Správa železniční dopravní cesty, státní organizace
Stavební správa východ
Nerudova 1
772 58 Olomouc

NAŠE ZN: 13490/2016-SŽDC-SSV-Ú3/Rr
VYŘIZUJE: Ing. Radomíra Rečková
TEL: +420 725 744 197
E-MAIL: Reckova@szdc.cz
DATUM: Olomouc/13.12. 2016

Věc: „Optimalizace trati Český Těšín – Dětmárovice“
Dodatečné informace č. 18

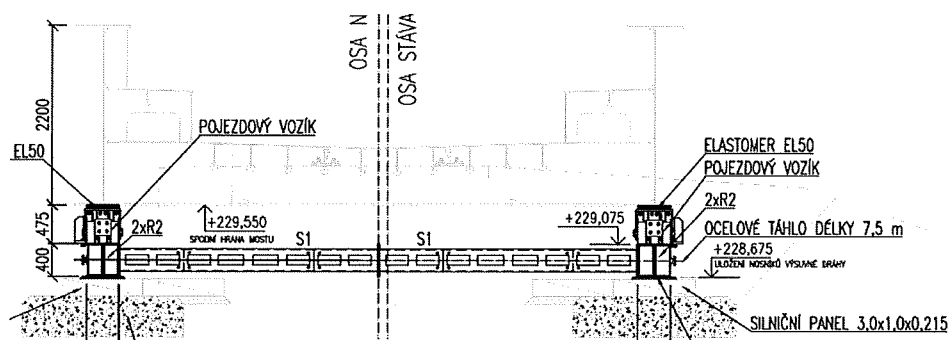
SO 35-19-13, pol. 46 425128 POSUN MOST POLÍ ŠÍŘ DO 10M HMOT DO 400T NA VZD PŘES 10M - chápeme správně, že v této položce jsou započteny pro každou konstrukci výsuny č.1, 2 a 3 vč. rozděleného výsunu č. 2 na dvě části?

Ano. Viz specifikace položky: „zahrnuje nutné položky pro opakování fází.“ Počet kroků záleží na zhotoviteli a to by se pak v rámci realizace projevilo do výsledné ceny. Ve výkazu jsou 2 položky pro výsun, každá z nich obsahuje 1+1ks = NK1+NK2. Položka č.46 425128 ...do 400tun... zahrnuje fáze výsunu 1-4 a položka č.48 425138 ...přes 400tun... zahrnuje fáze 5-8. Obě položky tedy tvoří celkovou cenu za výsun. V případě prodloužení dráhy (viz. dotaz č.309) by se snížil i počet fází výsunů.

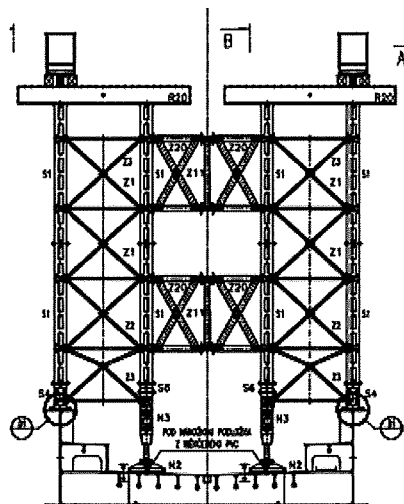
U SO 35-19-13 jsou v technické zprávě zmíněny podpěrná skruž pro montáž oblouku OK mostu a vzpěry pro výsun (oblouk-trám) u táhel, ale nejsou nikde vykresleny ani popsány ve výkazu výměr. Můžete doplnit?

Položka není vykázána. U obdobného mostu byla realizována z věží pižmo. Její hmotnost je 60 tun pro oba mosty. Soupis prací objektu SO 35-19-13 je doplněn.
